令和4年度第1回福島県原子力発電所の廃炉に関する安全確保県民会議補足説明資料

令和4年9月2日  
原子力規制庁

# 東京電力福島第一原子力発電所の実施計画変更認可申請 (ALPS処理水の海洋放出関連設備の設置等) に係る審査の概要

## 【審査結果】 1. ALPS処理水の海洋放出に必要なタンクの容量

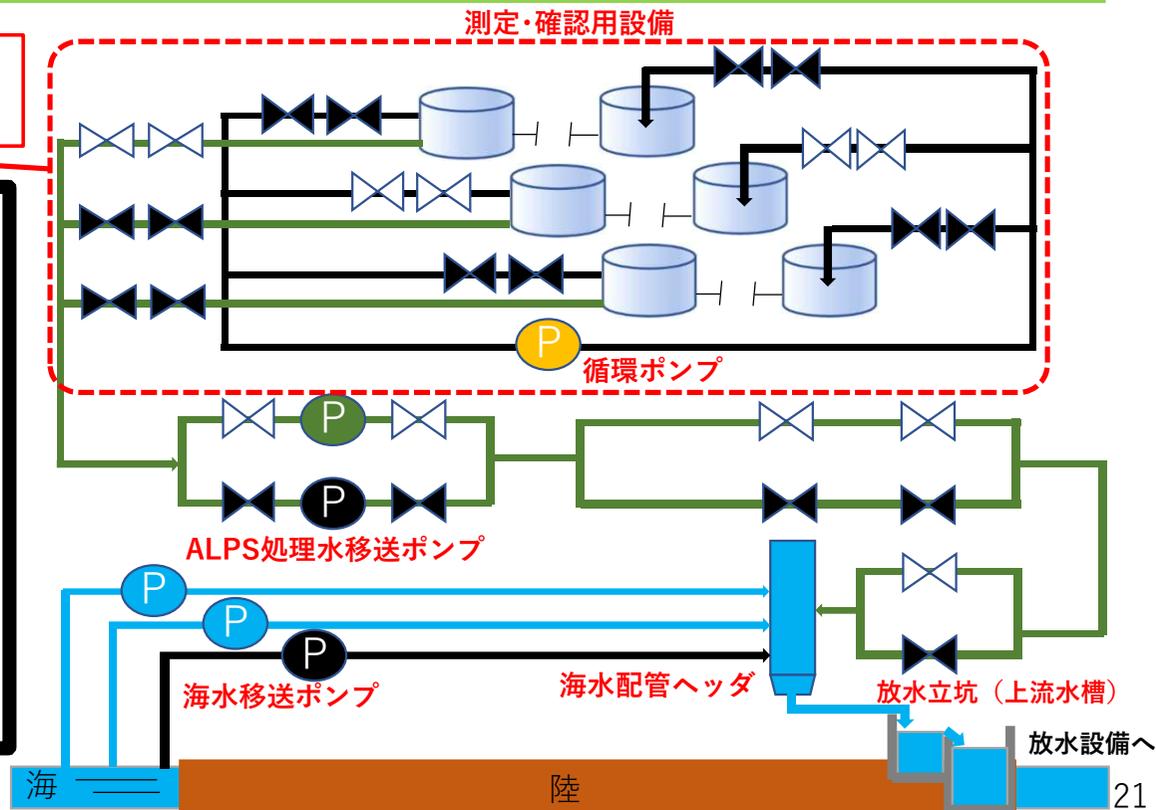
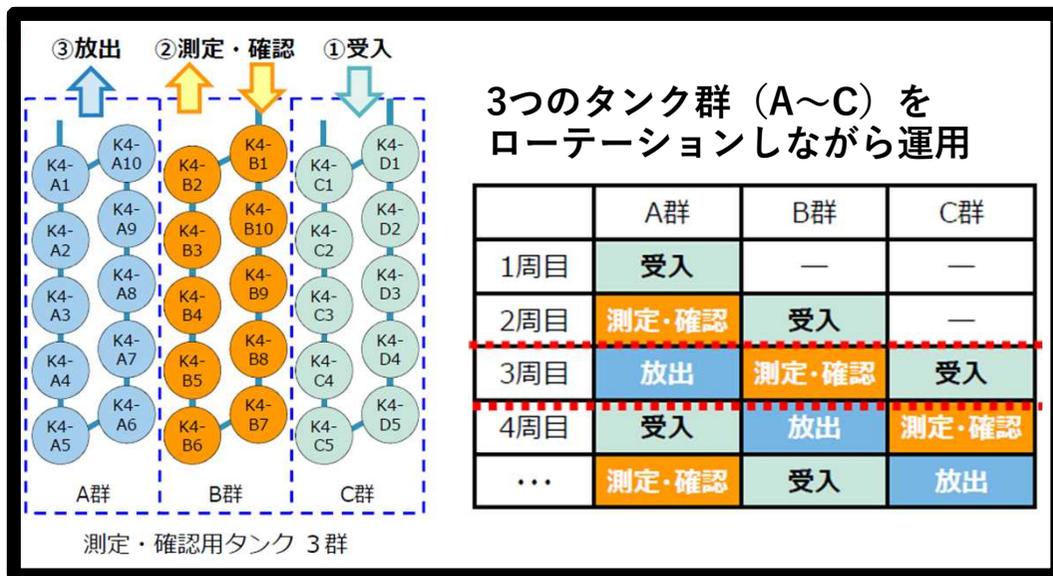
➤ 必要な貯蔵容量を確保することを確認。

- ✓ 測定・確認工程のタンク群における放射性物質の放射濃度の測定・確認に係る期間が考慮されていること；約2ヶ月
- ✓ その間に、一日あたりの汚染水発生量（150m<sup>3</sup>）以上の放出ができるよう放出タンク群の容量が確保されていること；約10,000m<sup>3</sup>
- ✓ ①受入、②測定・確認、③放出の各工程をローテーションした運用が可能な容量が確保されていること；約30,000m<sup>3</sup>

## 【審査結果】3. ALPS処理水の海水への希釈の方法及び評価（以下のことからALPS処理水が海水で十分に希釈されることを確認）

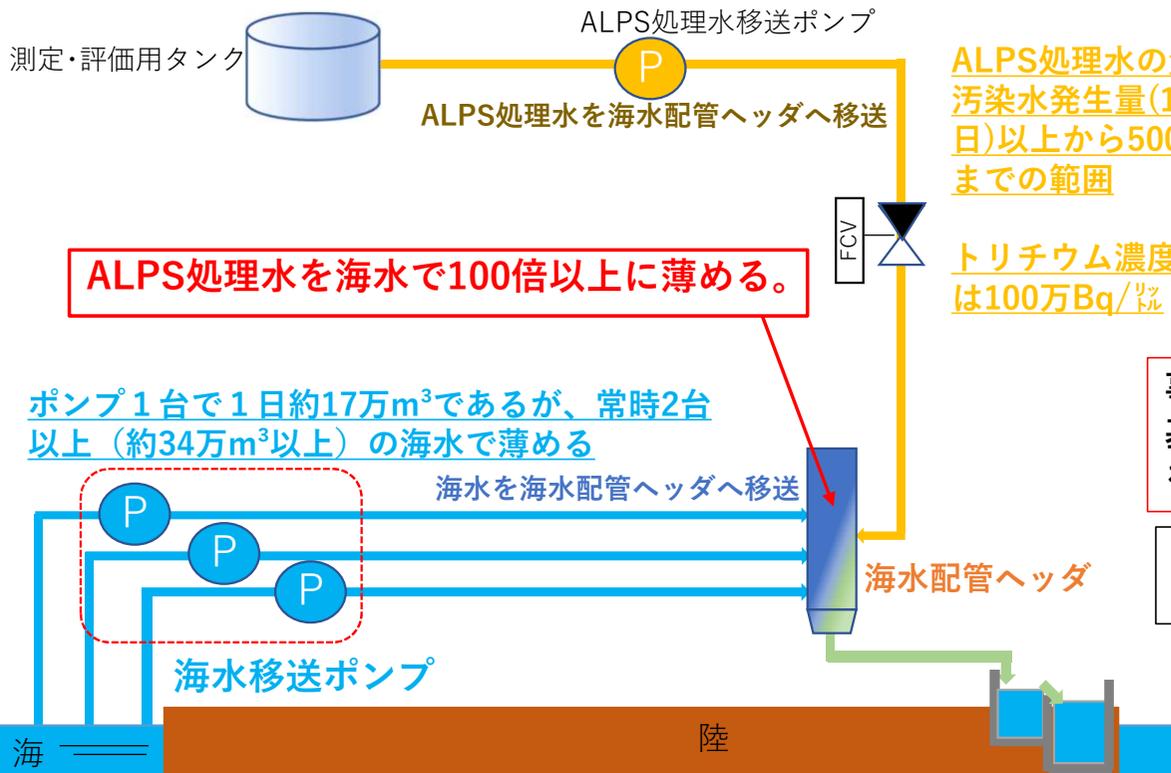
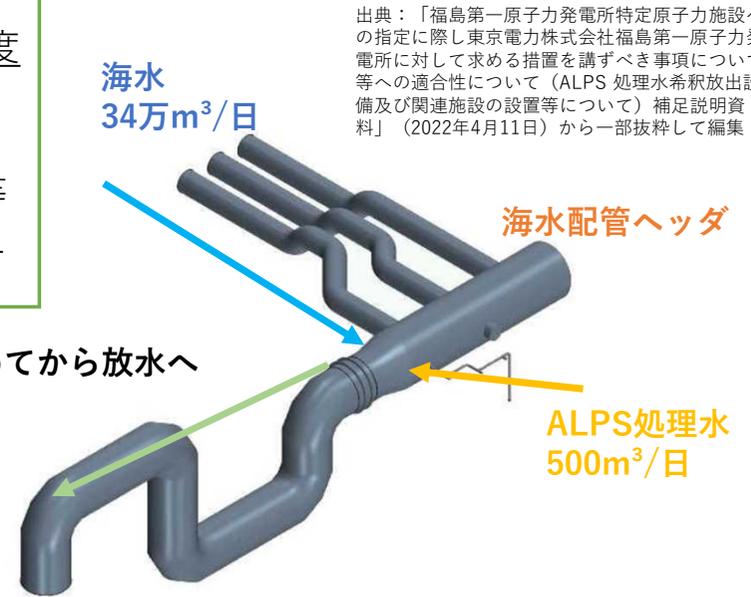
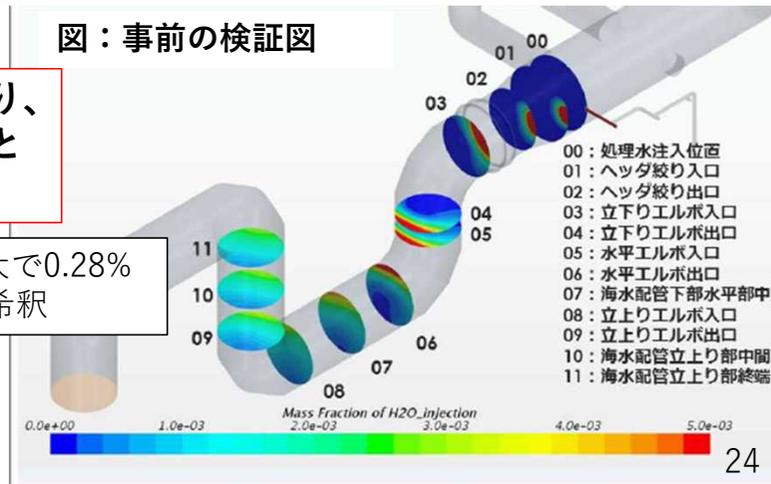
- 希釈に十分な量の海水を港湾外から確保すること、及び放出水中のトリチウム濃度を1,500 Bq/L未満とするためALPS処理水に含まれるトリチウム濃度の上限値を100万Bq/Lとすること。
- 希釈倍率を100倍以上とすることを満たすための判断基準を設定した上で、実験等により検証されている解析コードを用いたALPS希釈放出設備における希釈状態の評価結果が、判断基準を満足していること。

堰・排水ピットの概要図と漏えい検知器等の配置イメージ図

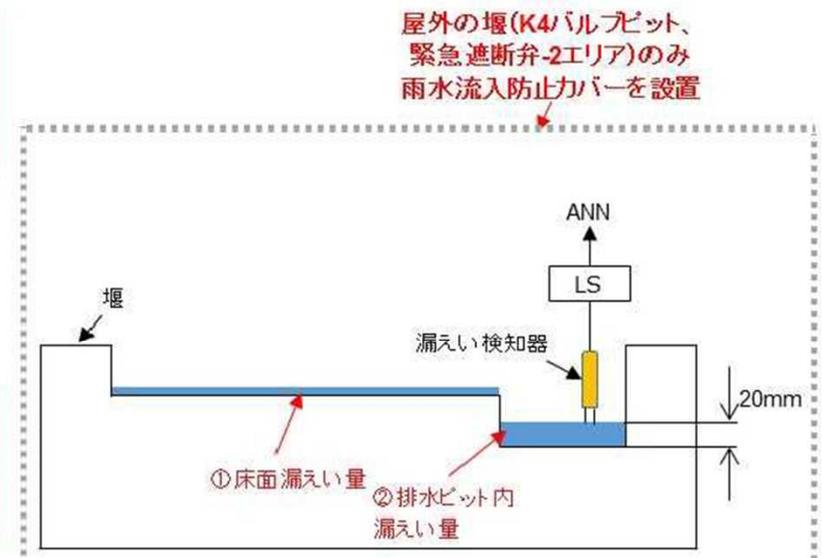
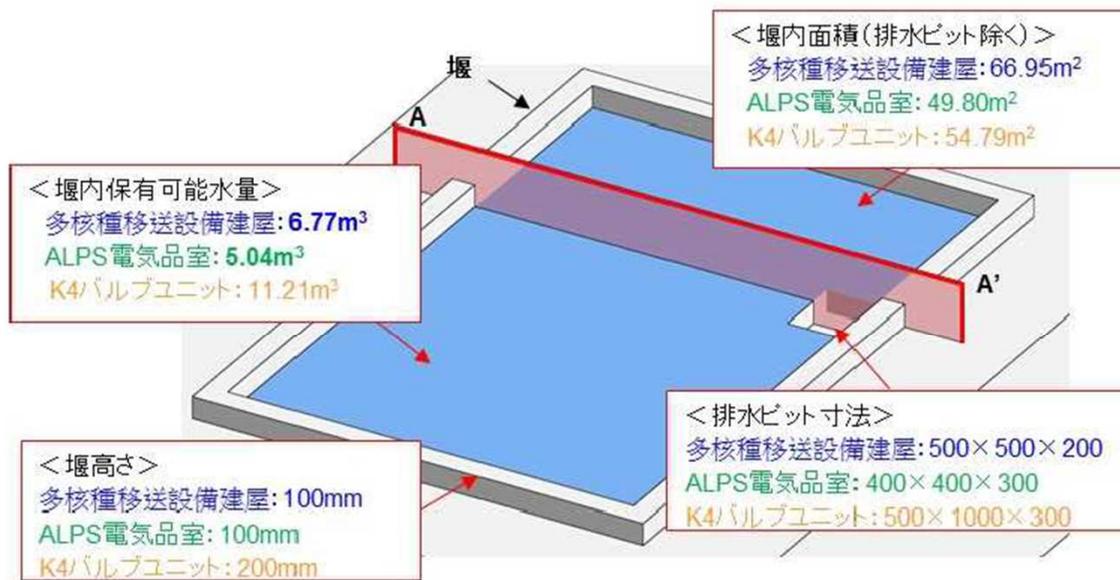
- ALPS処理水希釈放出設備については、ALPS処理水のみを取り扱うことから遮蔽機能を必要としないこと、また、耐食性に優れた材料を使用すること、漏えいのおそれのある箇所については、漏えい検知器や堰を設置することなどにより、適切に漏えい及び漏えいによる汚染の拡大が防止されることを確認。

# 1-7-6 運転員操作に対する設計上の考慮<3/3>

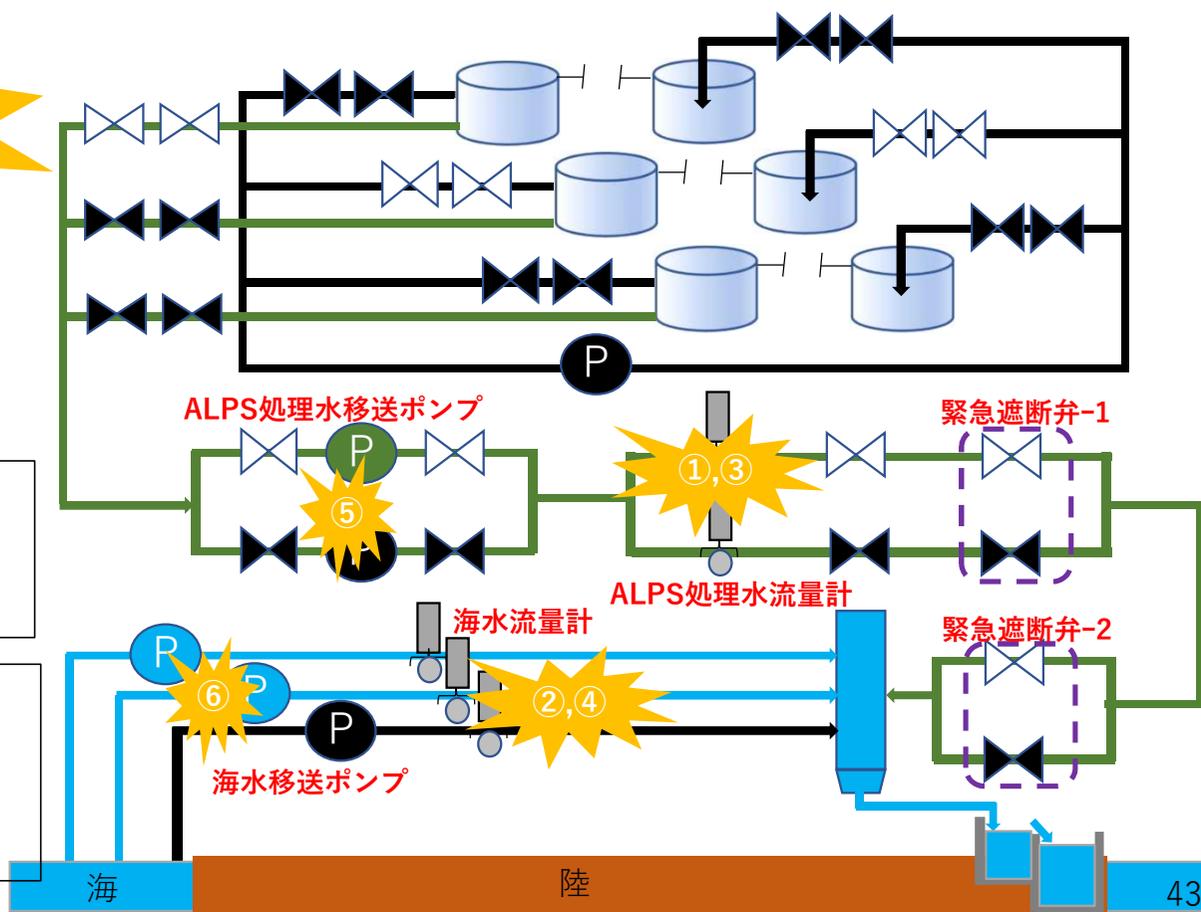
➤ インターロックを備えた緊急遮断弁により、運転員の操作を期待せずとも、ALPS処理水の海洋放出を停止できるものであることを確認。

- ① ALPS処理水流量計故障
- ② 海水流量計故障
- ③ ALPS処理水流量高
- ④ 海水流量低
- ⑤ ALPS処理水移送ポンプトリップ
- ⑥ 海水移送ポンプトリップ など

## 3. 評価結果 (1) 2、3台運転中の海水移送ポンプのトリップ

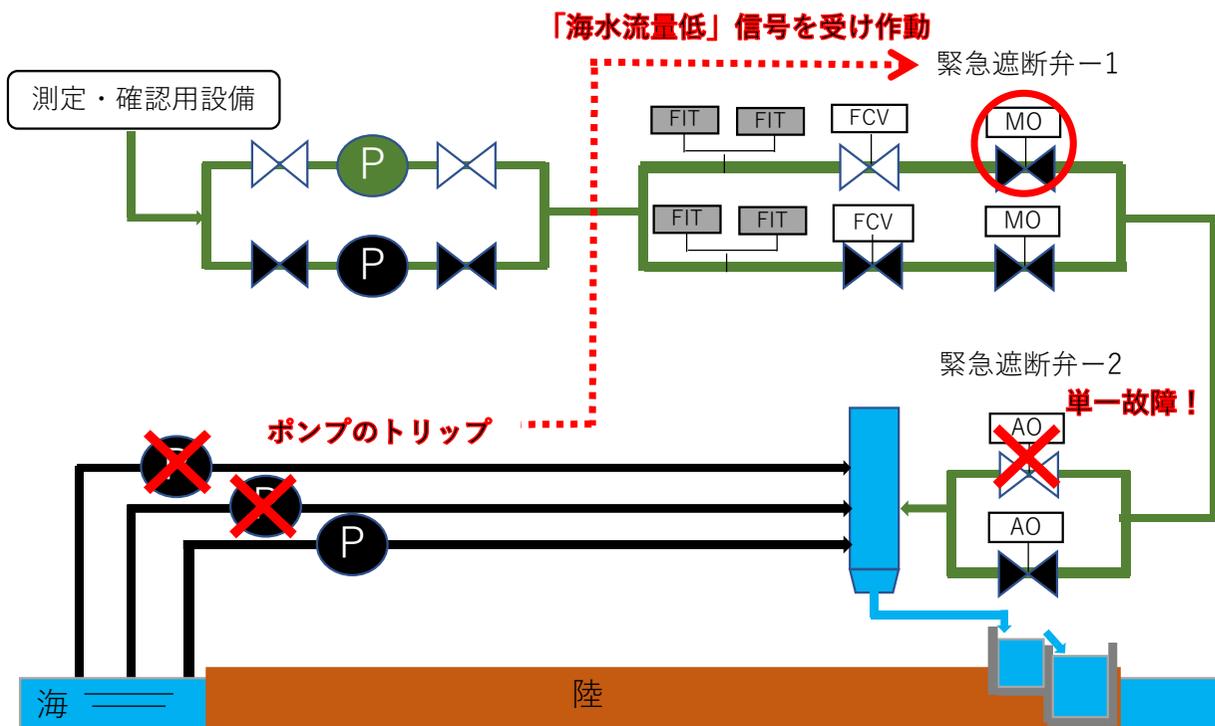
ALPS処理水の海洋放出中に、2、3台以上運転している海水移送ポンプに故障等が発生することより、ALPS処理水を希釈するための海水流量が減少する事象を想定する。

本事象が発生した場合には、所定の混合希釈率の範囲内で設定した「海水流量低」又は「海水移送ポンプトリップ」の信号を受け、緊急遮断弁-1が動作することで、当該事象の発生から少なくとも15秒後には海洋放出が停止される。

評価の結果、緊急遮断弁-1等による対策を講じた場合の放出量は、緊急遮断弁-1よりも下流の配管内に存在するALPS処理水の量（約1.02 m<sup>3</sup>）に、緊急遮断弁-1が作動信号を受けてから全閉までに要する時間（15秒間）に流れたALPS処理水の量（約0.12 m<sup>3</sup>）を加えた約1.2 m<sup>3</sup>であり、本事象による放出量は、通常運転時における1日当たりの計画最大流量約500 m<sup>3</sup>に対して十分小さいものであると評価する。

## 3. 評価結果 (2) 外部電源喪失

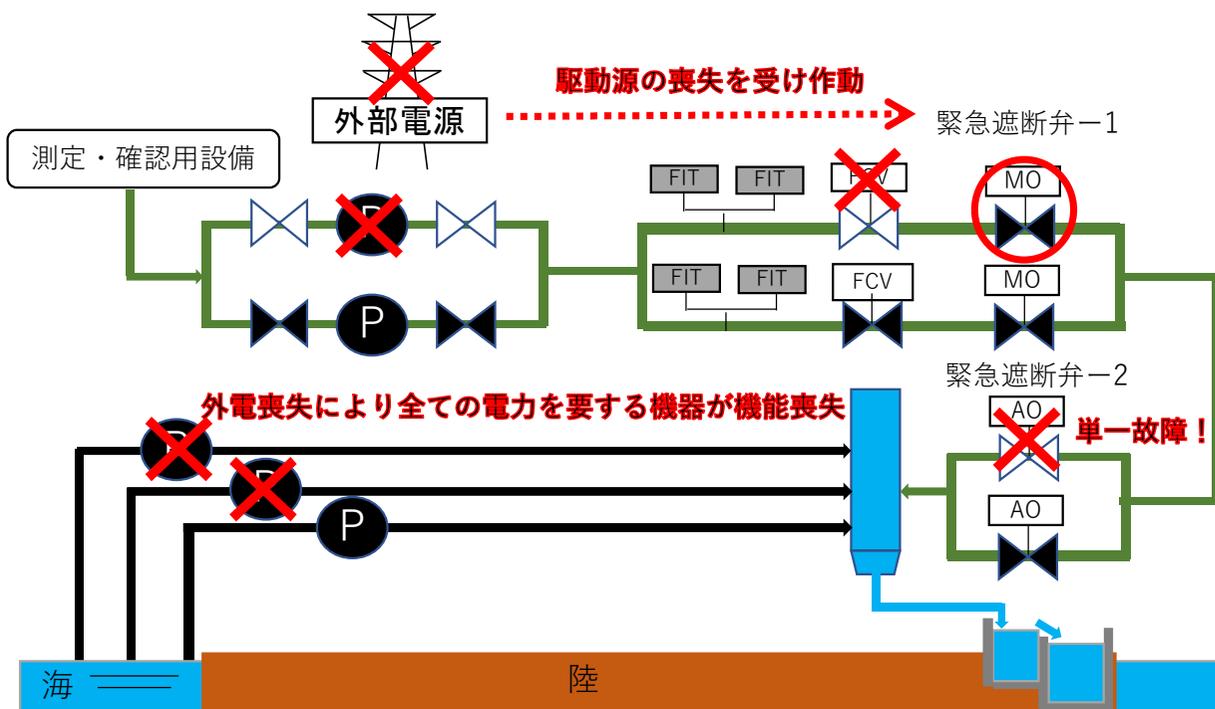
ALPS処理水の海洋放出中に、送電システムの故障等により、外部電源が喪失し、海水移送ポンプとALPS処理水移送ポンプがそれぞれ停止するものの、ALPS処理水については、敷地の高低差等により下流側への移送が継続され、希釈されずに海洋へ放出される事象を想定する。

本事象が発生した場合には、緊急遮断弁へ供給する電源も喪失するため、駆動源の喪失を受け、緊急遮断弁-1が動作することで、外部電源が喪失してから少なくとも10秒後には海洋放出が停止される。

評価の結果、緊急遮断弁-1等による対策を講じた場合の放出量は、緊急遮断弁-1よりも下流の配管内に存在するALPS処理水の量（約1.02 m<sup>3</sup>）に、緊急遮断弁-1が作動信号を受けてから全閉までに要する時間（10秒間）に流れたALPS処理水の量（約0.08 m<sup>3</sup>）を加えた約1.1 m<sup>3</sup>であり、本事象による放出量は、通常運転時における1日当たりの計画最大流量約500 m<sup>3</sup>に対して十分小さいものであると評価する。

ALPS処理水（トリチウム年間22兆Bq）の海洋拡散シミュレーション結果

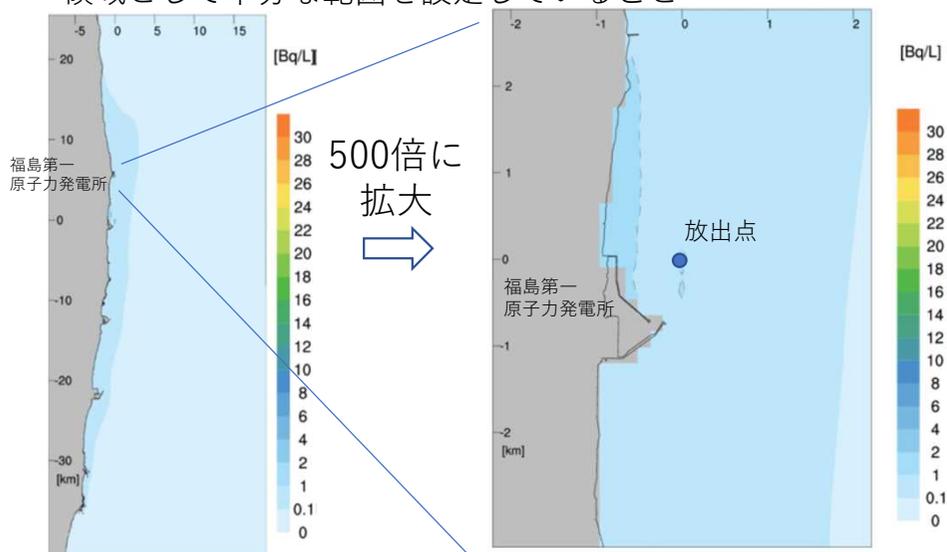
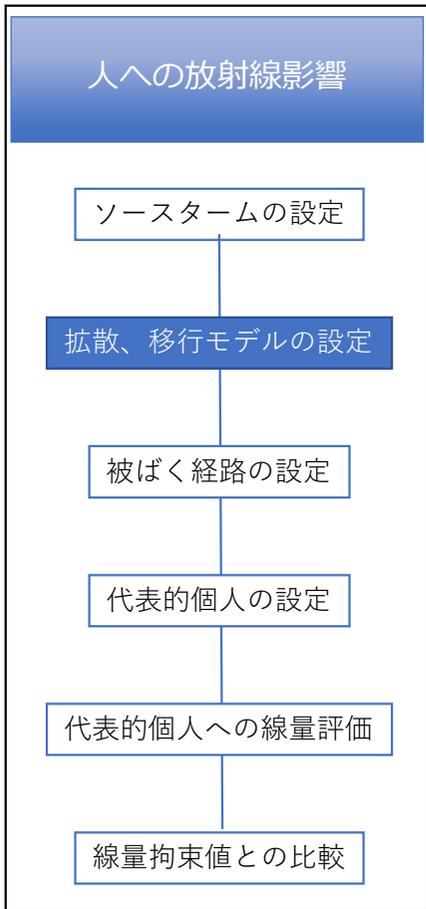
- ✓ 1F近傍海域の再現性を有し、海域の流動評価において国内外で広く実績のある領域海洋モデル（ROMS）を使用していること
- ✓ 計算領域境界部のトリチウム濃度が日本周辺海域の海水中トリチウム濃度を十分下回っていることから、数値シミュレーションの計算領域として十分な範囲を設定していること

有意な差がない
